臺南市都市計畫委員會
第 16 次會議紀錄

臺南市都市計畫委員會第 16 次會議紀錄

第一案：「擬定高速公路永康交流道附近特定區計畫(物流及轉運服務設施專用區)細部計畫」再提會討論案

第三案：「變更高速公路台南交流道附近特定區計畫(部分農業區為零星工業區)」案

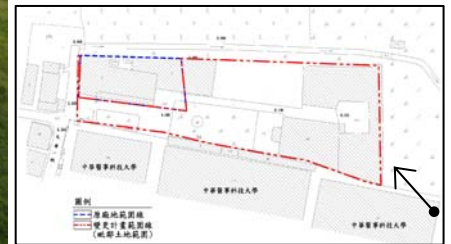
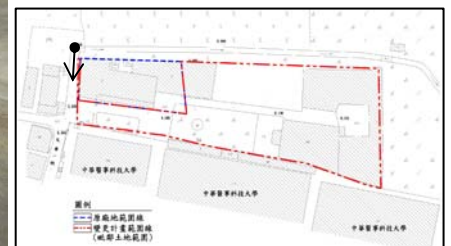
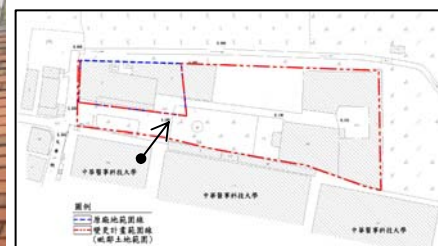
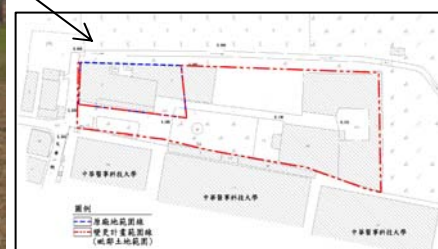
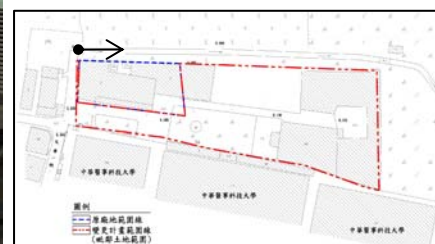
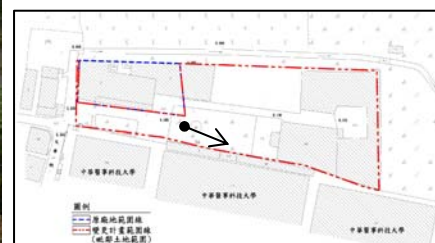
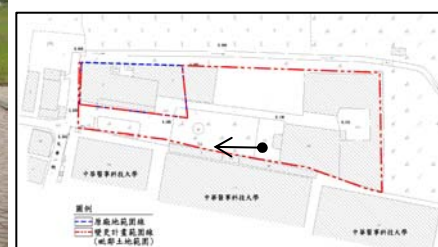
- 一、據申請人於會議中說明，統一生化科技廠國際股份有限公司萬國食品廠係萬國製藥廠股份有限公司轉投資之公司，預期擴建計畫完成增加產量後，每年增加產值效益達 1 億 6704 萬元，且業經經濟部認定屬附加產值高之投資事業，請補充相關內容並納入計畫書敘明。
- 二、有關現有廠房業已超出本變更範圍部分，請研提處理措施並納入計畫書敘明。
- 三、本案因涉及農業區變更，請另洽農業主管機關表示意見。
- 四、查本變更範圍鄰近中華醫事科技大學，雖已於週邊劃設隔離綠地，惟仍請通知中華醫事科技大學知悉本案。
- 五、土地使用現況部分，請補充變更範圍週邊邊界照片。
- 六、計畫書第 24 頁有關「變更回饋方式與比例」乙節名稱，參照「都市計畫工業區毗鄰土地變更處理原則」用語，修正為「公共設施用地捐贈方式與比例」。

專案小組審查意見	申請人之處理情形
請通知中華醫事科技大學知悉本案。	<p>大學之意見與權益，公司高層代表業於101年4月24日親自到校拜會校長，向校方說明本公司辦理本案擴建計畫相關內容。</p> <p>2.本公司並於101年4月25日正式函文中華醫事科技大學請其就本案表示意見。</p>
5、土地使用現況部分，請補充變更範圍週邊邊界照片。	<p>遵照辦理。</p> <p>已補充本案變更範圍周邊邊界現況照片，詳圖一-一～圖一-七所示。</p>
6、計畫書第24頁有關「變更回饋方式與比例」乙節名稱，參照「都市計畫工業區毗鄰土地變更處理原則」用語，修正為「公共設施用地捐贈方式與比例」。	<p>遵照辦理。</p> <p>本案計畫書該章節名稱將予修正為「公共設施用地捐贈方式與比例」。</p>

圖二-二 本案建築線指示成果圖(建築線局部放大)

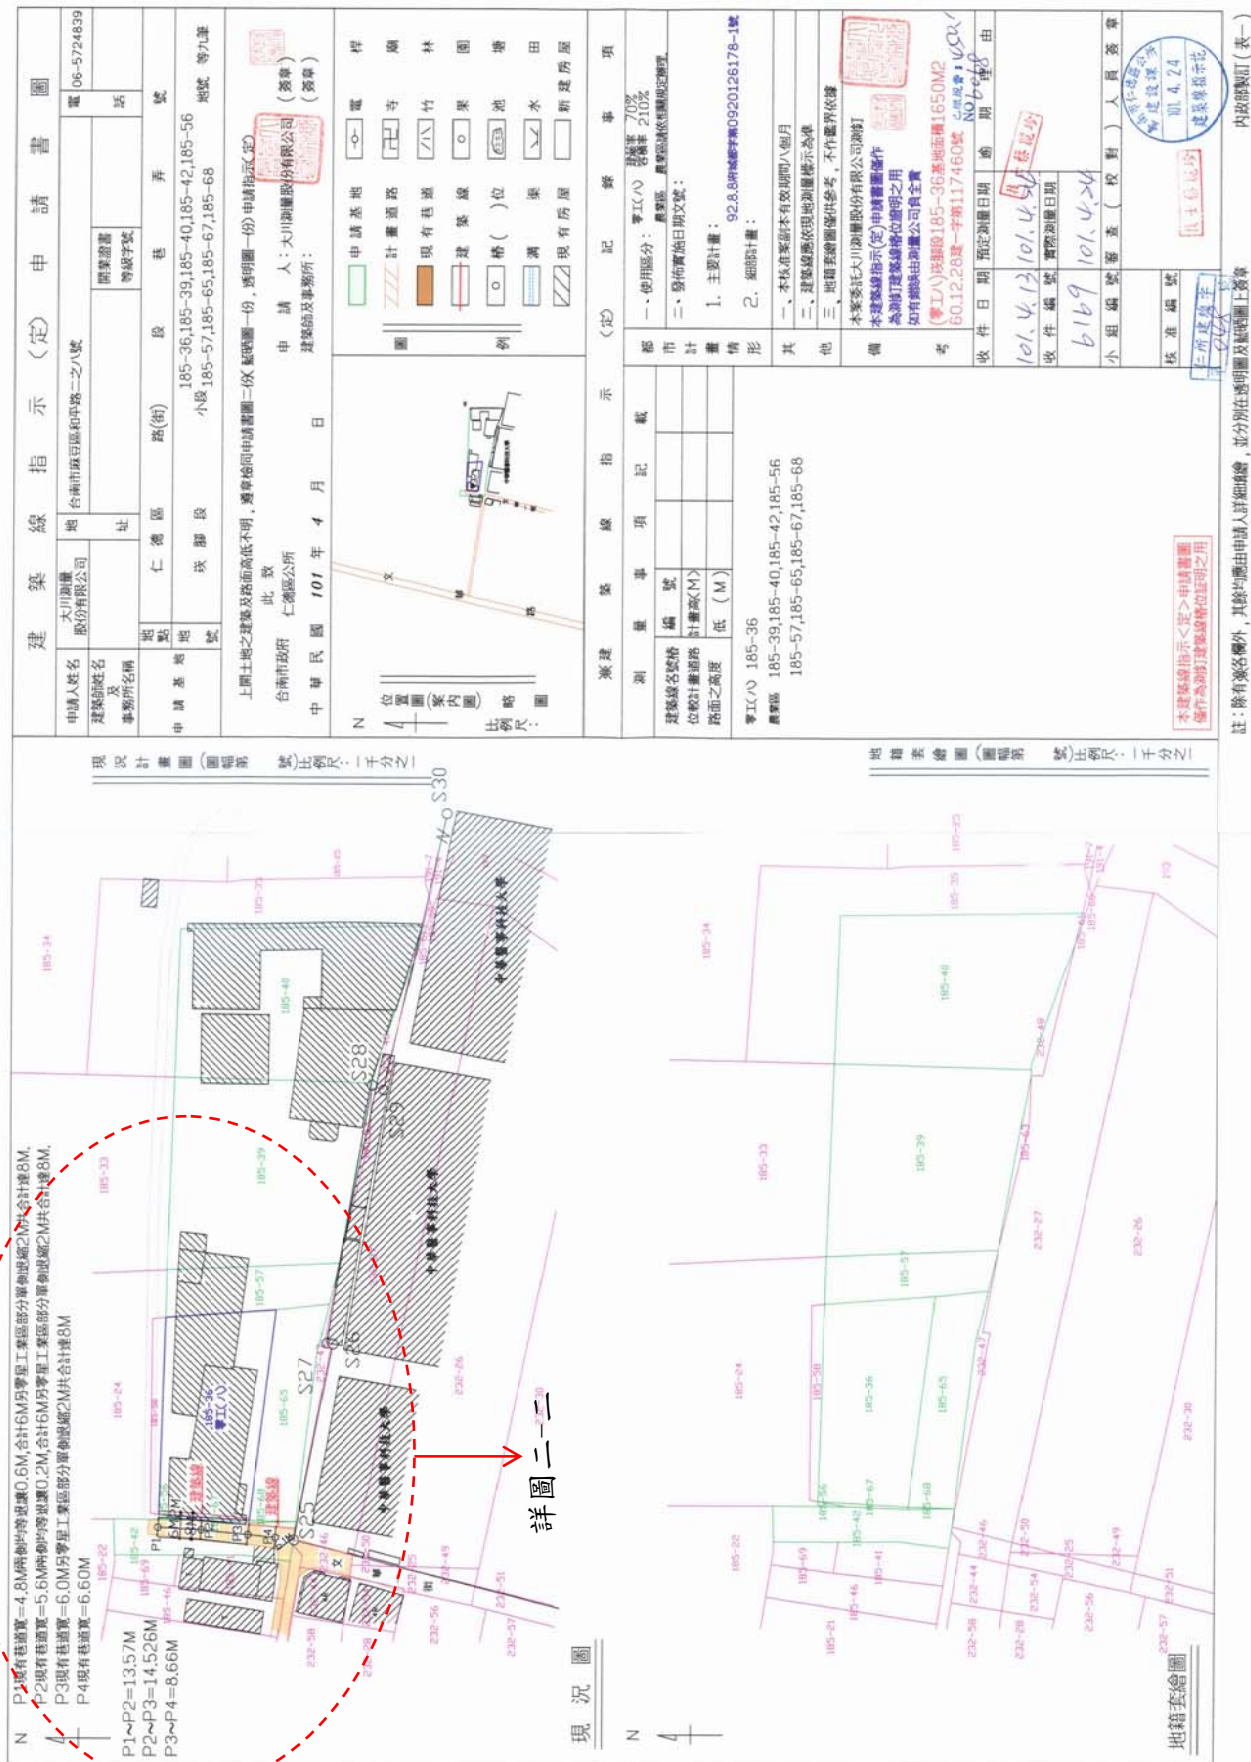
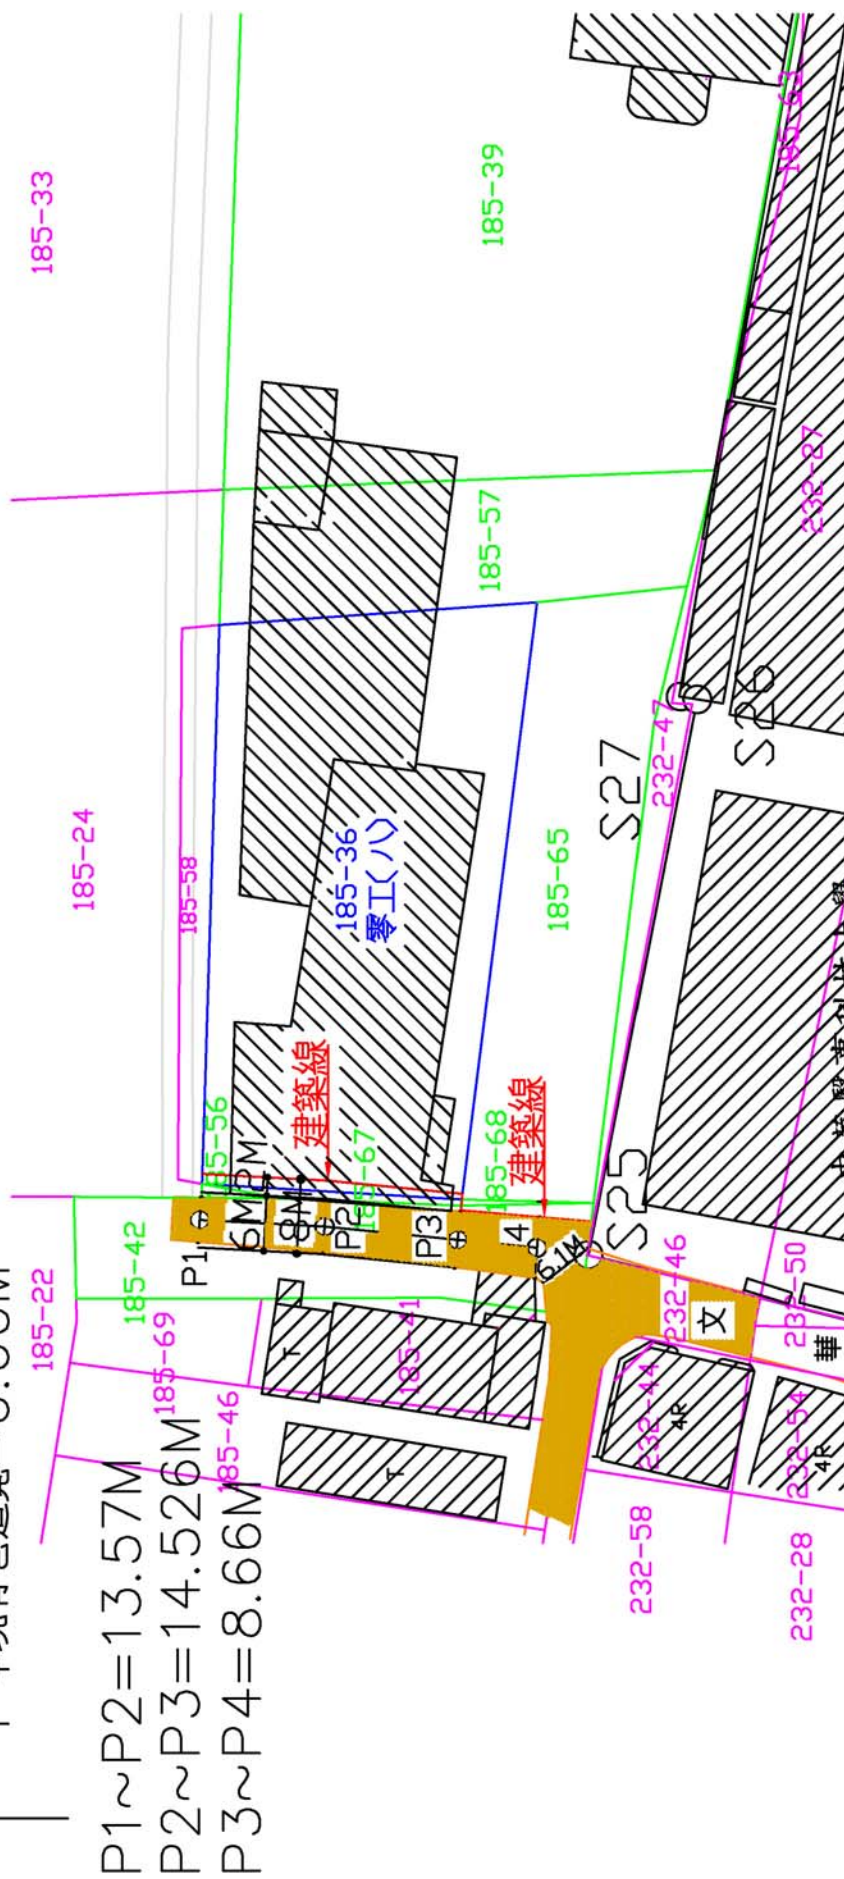
- 一、請查明本案變更後零星工業區之建築基地是否符合建築技術規則有關臨接道路寬度之規定，以免日後無法申請建築。
- 二、土地使用現況部分，請補充變更範圍週邊邊界照片。
- 三、請補充變更範圍週邊交通動線系統及交通量分析內容，及本案變更後對南側中華醫事科技大學之交通衝擊及其因應對策。
- 四、有關防災計畫規劃以文華一街作為救災疏散動線，惟文華一街現況寬度狹小，是否具有救災疏散功能，請補充說明。
- 五、請補充廠區有關空氣、噪音及污水等相關公害處理設施之規劃內容，另為避免對南側中華醫事科技大學造成景觀及噪音等公害，請補充隔離綠地之植栽種類及其配置，並考量於變更範圍南側設置隔音設備。
- 六、土地使用分區管制要點第五點請補充綠地之植栽種類及其配置，並修正為「廣場用地兼供停車場使用之透水鋪面面積不得低於廣場用地兼供停車場使用面積之 50%。」
- 七、計畫書第 25 頁有關「變更回饋方式與比例」乙節名稱，參照「都市計畫工業區毗鄰土地變更處理原則」用語，修正為「公共設施用地捐贈方式與比例」。

專案小組初步建議意見	申請人之處理情形
<p>1、請查明本案變更後零星工業區之建築基地是否符合建築技術規則有關臨接道路寬度之規定，以免日後無法申請建築。</p>	<p>遵照辦理。</p> <p>1.本案業向所轄仁德區公所申請指示建築線在案(仁德區公所101年4月24日仁所建線字第048號)，詳圖二-一及圖二-二所示。</p> <p>2.依據本案建築線指示成果資料，本案變更後零星工業區建築基地臨接道路寬度經指定退縮後為8公尺，符合建築技術規則第118條有關臨接道路寬度之規定(建築技術規則第118條：「…其他建築物應臨接寬八公尺以上之道路。但…建築物臨接之面前道路寬度不合本章規定者，得按規定寬度自建築線退縮後建築。…」)。</p>
<p>2、土地使用現況部分，請補充變更範圍週邊邊界照片。</p>	<p>遵照辦理。</p> <p>已補充本案變更範圍周邊邊界現況照片，詳審議案第三案圖一--一～圖一-七所示。</p>
<p>3、請補充變更範圍週邊交通動線系統及交通量分析內容，及本案變更後對南側中華醫事科技大學之交通衝擊及其因應對策。</p>	<p>遵照辦理。</p> <p>1.變更範圍週邊交通動線系統說明(詳圖三)</p> <p>(1)本計畫範圍西側可直接與路寬約6公尺之既成道路文華一街聯繫，文華一街往西約300公尺銜接文華路、往南可銜接民安路。</p> <p>(2)文華路往北約1,200公尺可與縣182中山路銜接，中山路往西可與台1號省道中華東路銜接、往東約500公尺</p>

N P1 現有巷道寬=4.8M 兩側均等退讓0.6M, 合計6M 另零星工業區部分單側退縮2M 共合計達8M.
 P2 現有巷道寬=5.6M 兩側均等退讓0.2M, 合計6M 另零星工業區部分單側退縮2M 共合計達8M.
 P3 現有巷道寬=6.0M 另零星工業區部分單側退縮2M 共合計達8M
 4 P4 現有巷道寬=6.60M

圖四 文華一街消防車輛救災進出動線示意圖

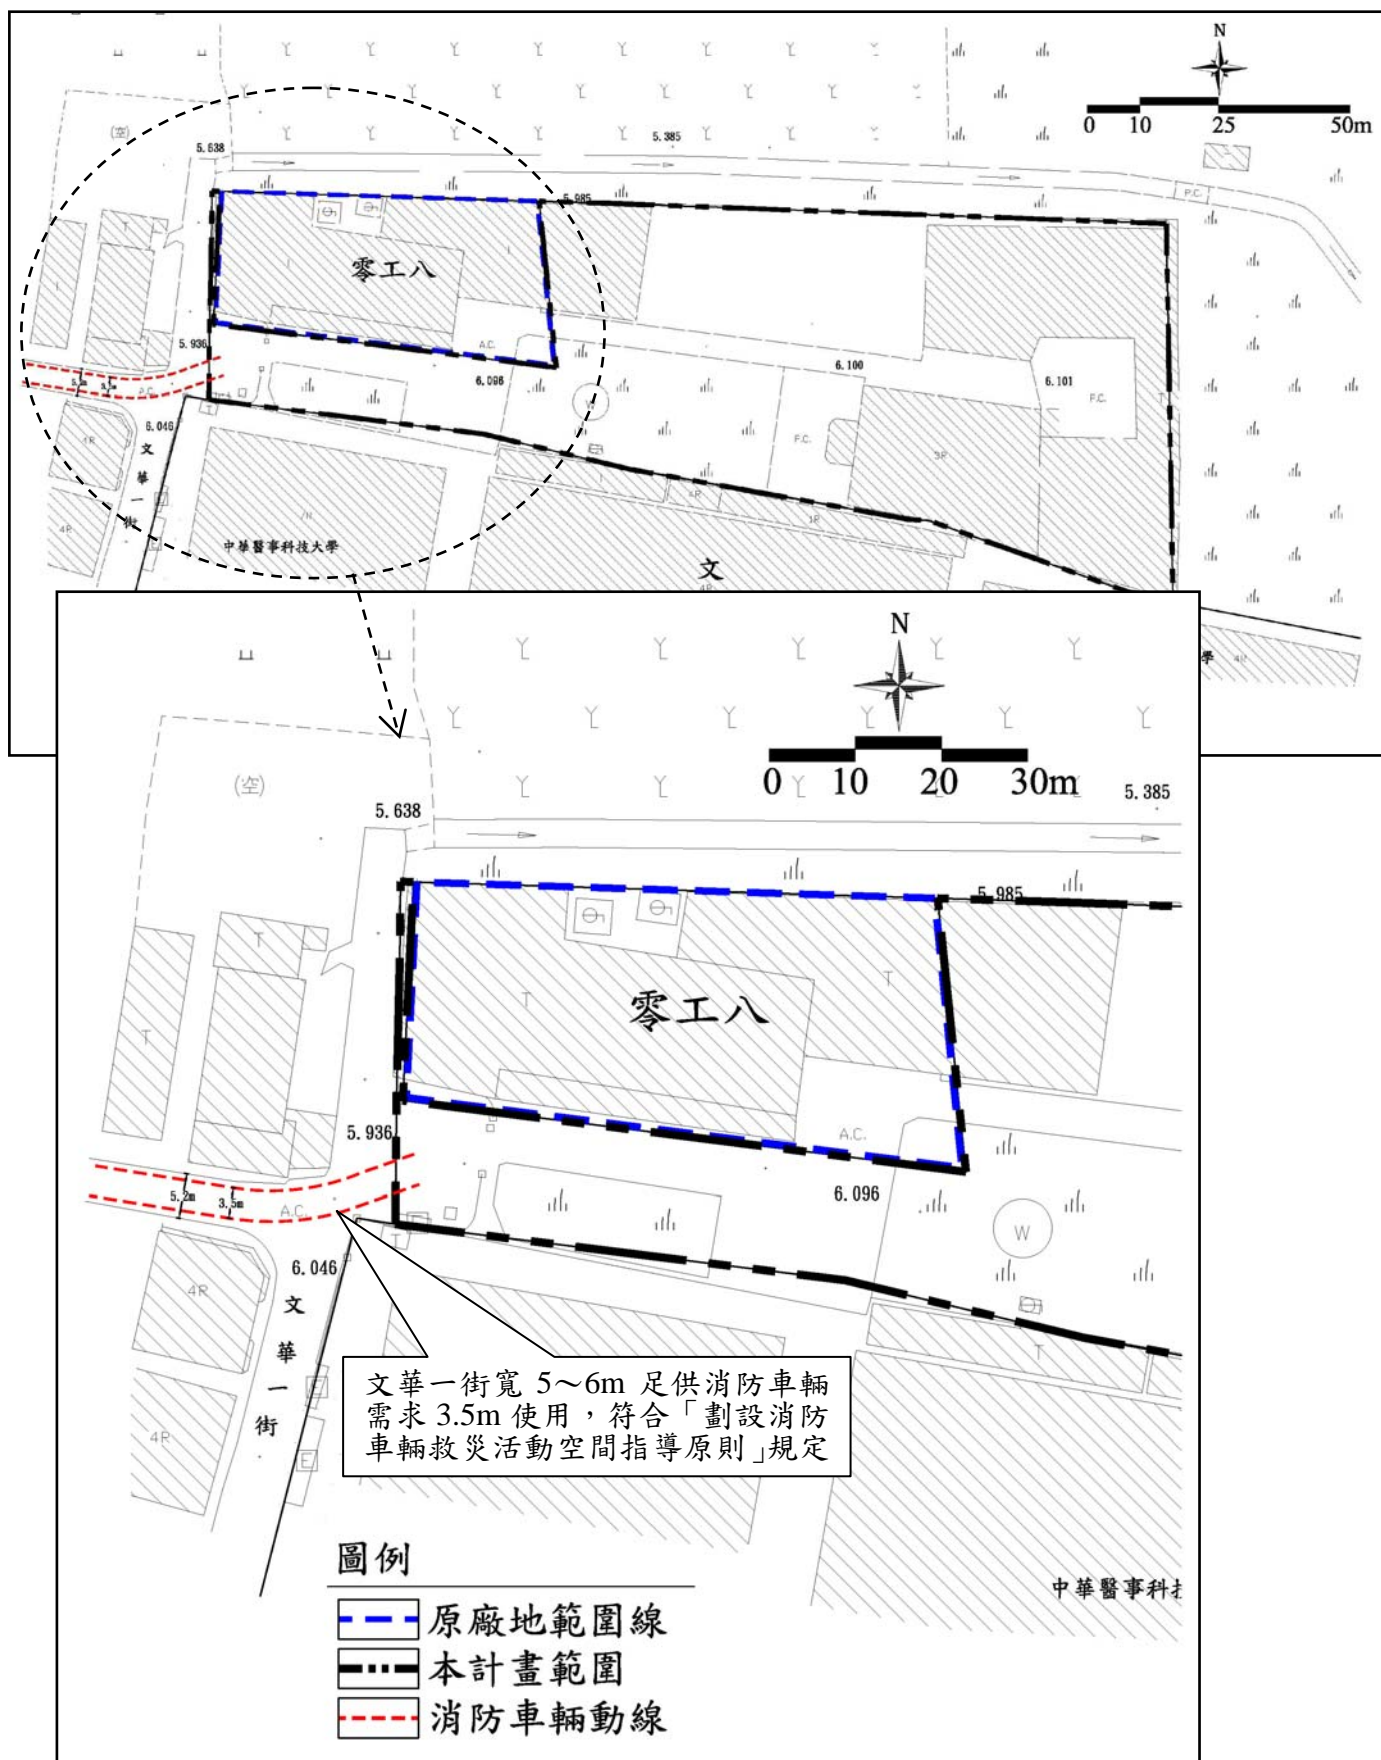
專案小組初步建議意見	申請人之處理情形
	<p>準，顯示已使用中之廠區交通對周邊道路影響輕微。</p> <p>(2) 為避免尖峰時段對於周邊道路系統之影響，將由廠區訂定人員及運輸車輛通行規定(本公司承諾將檢具規定文件內容於本案修正後計畫書，以茲落實)。</p> <p>廠區人員將儘量避免於尖峰時段進出廠區、運輸車輛將禁止於尖峰時段進出廠，以降低及紓解廠區交通對文華一街之衝擊；同時，位於文華一街之L型路口處將設置交管人員，協助交通指揮及安全維護作業。</p>
<p>4、有關防災計畫規劃以文華一街作為救災疏散動線，惟文華一街現況寬度狹小，是否具有救災疏散功能，請補充說明。</p>	<p>遵照辦理。</p> <p>1.依內政部「劃設消防車輛救災活動空間指導原則」規定，供救助五層以下建築物消防車輛通行之道路或通路，至少應保持3.5公尺以上之淨寬，及4.5公尺以上之淨高。</p> <p>2.現有道路文華一街寬度約5~6公尺，其淨寬及淨高足供消防車輛救災進出使用（詳圖四）。</p>
<p>5、請補充廠區有關空氣、噪音及污水等相關公害處理設施之規劃內容，另為避免對南側中華醫事科技大學造成景觀及噪音等公害，請補充隔離綠地之植栽種類及其配置，並考量於變更範圍南側設置隔音設備。</p>	<p>遵照辦理。</p> <p>1.依據本案於99年12月向經濟部申請擴建檢送之「統一生化科技廠國際股份有限公司萬國食品廠申請都市計畫工業區毗鄰土地擴建計畫擴建前後污染防治說明書」，說明廠區相關公害之處理如下：</p> <p>(1) 空氣：本案產品生產製程並無廢氣產生。</p>

圖五 本案細部計畫綠地用地植栽配置示意圖

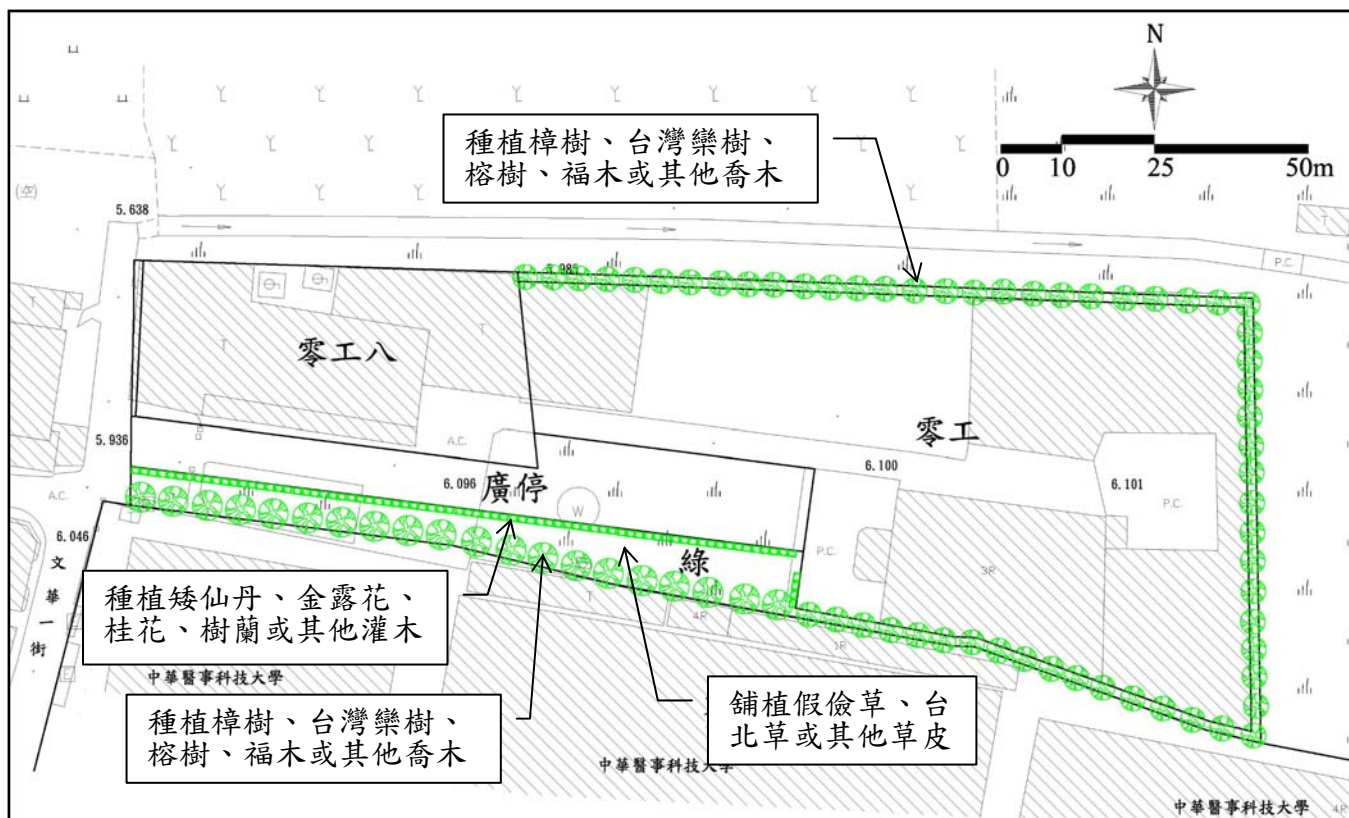
專案小組初步建議意見	申請人之處理情形
	<p>(2) 噪音：本案產品生產製程噪音來源主要為廠內乾燥機及打錠機運轉所產生，有廠房建築與外界阻隔，對附近環境無不良影響。惟依專案小組委員意見，本案將於變更範圍南側設置隔音設備，以維中華醫事科技大學師生上課品質。</p> <p>(3) 污水：本案產品生產製程中並無廢水產生，僅有員工之生活污水，其經由合併式處理設施處理後排放至公共排水路，無污染鄰近環境之虞。</p> <p>2. 隔離綠地之植栽種類及其配置說明如下，並詳圖五所示：</p> <p>(1) 綠地應以複層植栽方式種植喬木與灌木綠化，以收隔音與綠美化之效益。喬木建議應種植樟樹、台灣欒樹、榕樹、福木或其他喬木，且喬木覆蓋率不得低於綠地面積之百分之五〇；灌木應種植矮仙丹、金露花、桂花、樹蘭或其他灌木。</p> <p>(2) 綠地應鋪植假儉草、台北草或其他草皮。</p> <p>3. 為降低本案廠地對中華醫事科技大學之景觀、噪音等影響，本案建議修正細部計畫公共設施用地之配置於鄰接中華醫專側將全數調整為規劃留設寬度6~10公尺之綠地，以收隔絕噪音及綠化之實效（詳表二及圖六）。</p>

決 議：有關申請人於會中補充資料建議調整細部計畫配置乙節，考量後續綠地之生態及滯洪功能宜大面積劃設並整體規劃，爰維持原公展細部計畫配置內容，餘准照專案小組審查意見（詳附錄一）通過。
